HENVENDELSER MODTAGET I HØRINGSPERIODEN

FORSLAG TIL LOKALPLAN STEJLEPLADSEN

Høringssvar

Offentlig høringsperiode fra den 26. august til den 21. oktober 2020.

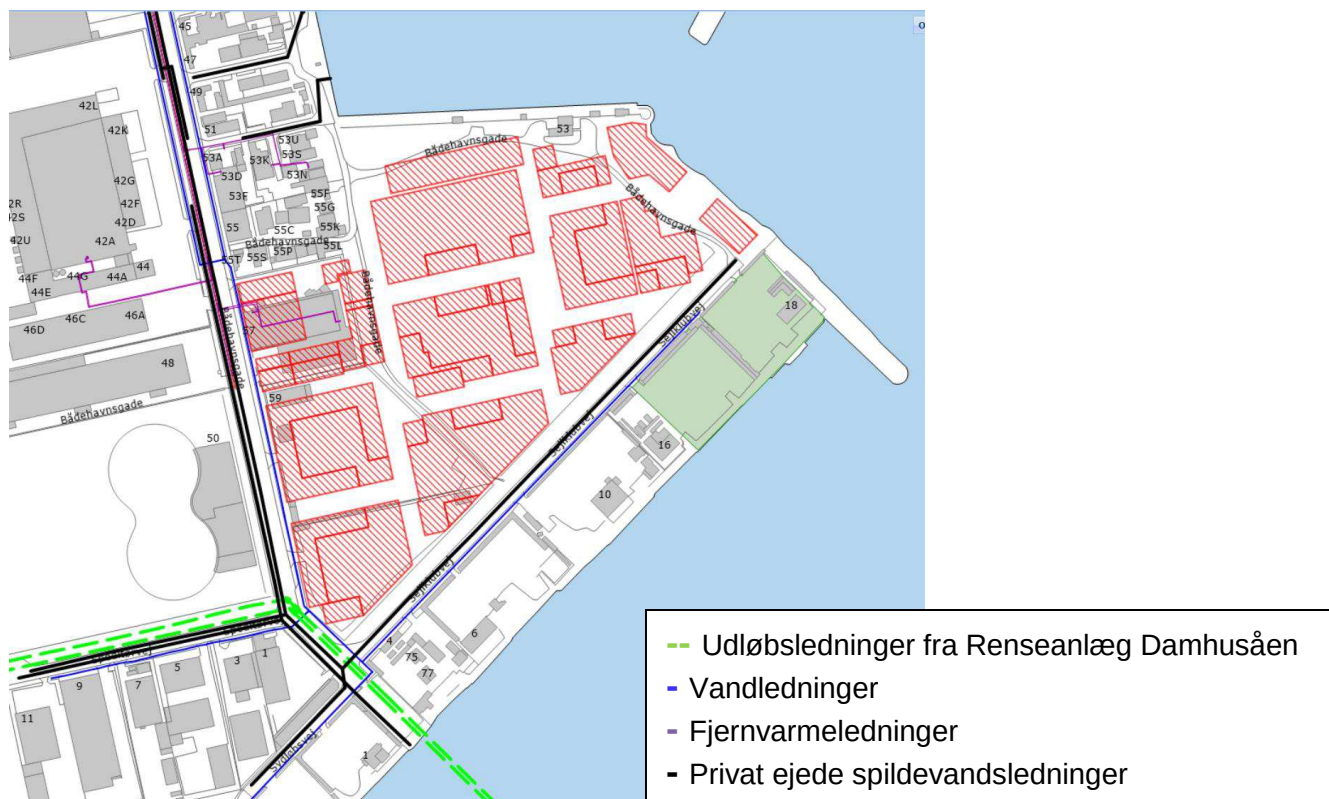
På kortet ovenfor ses HOFORs forsyningsledninger, privat ejede spildevandsledninger samt byggefeltet fra lokalplanforslaget.

De to ledninger markeret med grøn stiplet i kanten af lokalplanområdet er to udløbsledninger, som fører rensset spildevand fra Renseanlæg Damhusåen til Øresund. Ledningerne er store forsyningskritiske ledninger (2 x Ø1630 bonna-ledning) som er i drift hele tiden og står permanent vandfyldte. Deres tilstand er ukendt. Der er ca. 4,65 m fra udløbsledningen fra Renseanlæg Damhusåen og til nærmeste byggefelt. Belært af sagen i Nordhavn gør

5.0 Byggefelt F

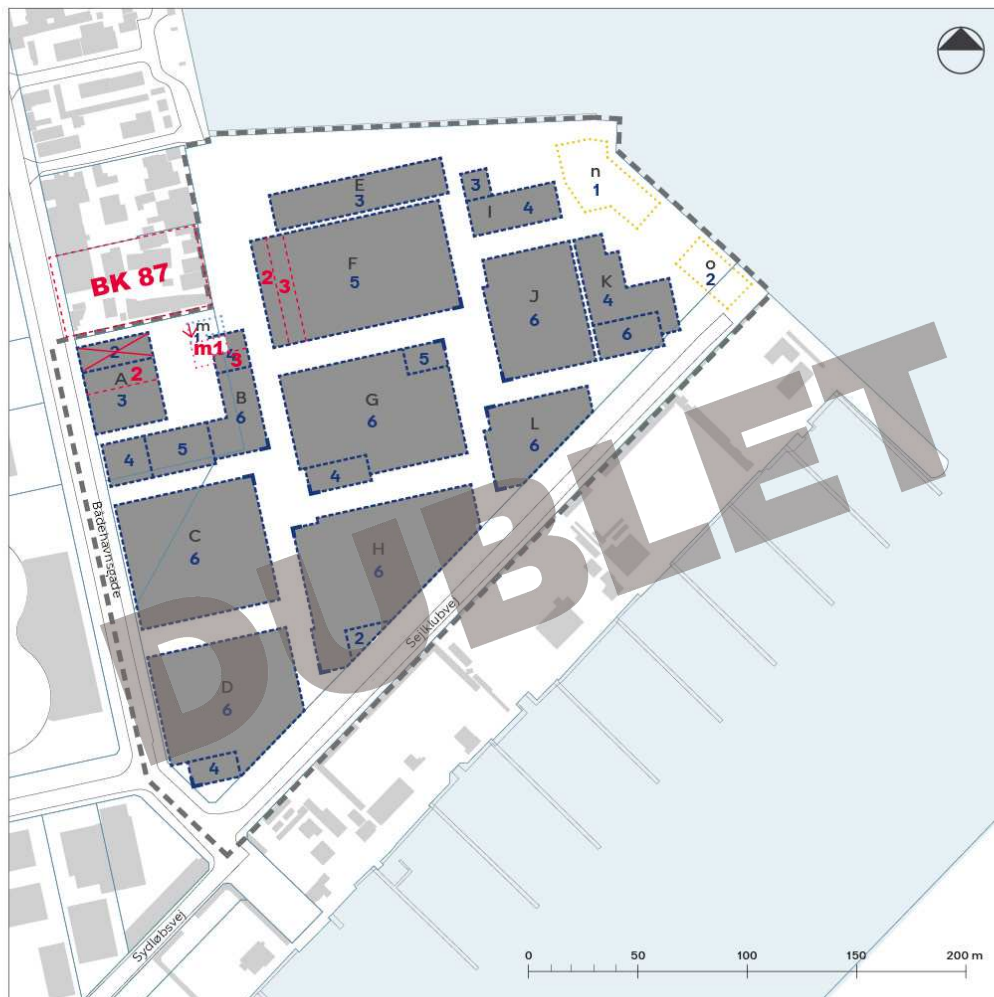
I henhold til illustrationer og beskrivelser planlægges for et lavt byggeri i byggefelt F som trapper ned mod BK87 og den eksisterende bebyggelse. Byggefeltet er dog markeret med 5 etager i hele sin udstrækning.

- 5.1 Der indstilles til at byggefelt F underinddeles som også gjort i flere andre byggefelter, at der tættest mod BK87 bygges i max 2 etager svarende til eksisterende bebyggelse (svarende til max 8,5 meter)
- 5.2 Og at der herefter trappes op til 3 etager for at skabe en god overgang mellem eksisterende og ny bebyggelse, herunder gode byrum og mindske skyggepåvirkning.
